**Fédération S.E.P.A.N.S.O. LANDES**  
Société pour l'Etude, la Protection et l'Aménagement de la Nature dans le Sud-Ouest (Landes)  
1581 route de Cazordite, 40300 CAGNOTTE

Cagnotte, le 31 décembre 2018

**Objet : Enquête publique relative au projet de déclaration de Projet valant mise en compatibilité n°1 du plan local d'urbanisme de RION DES LANDES**

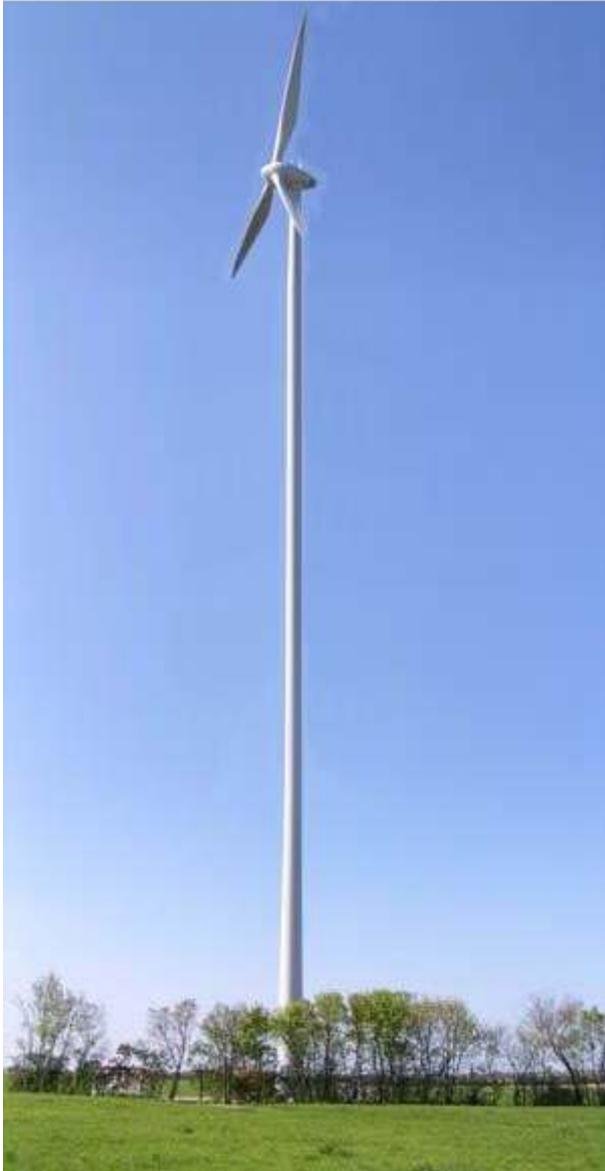
De nombreux projets d'énergie renouvelable ne figurent pas dans le tableau
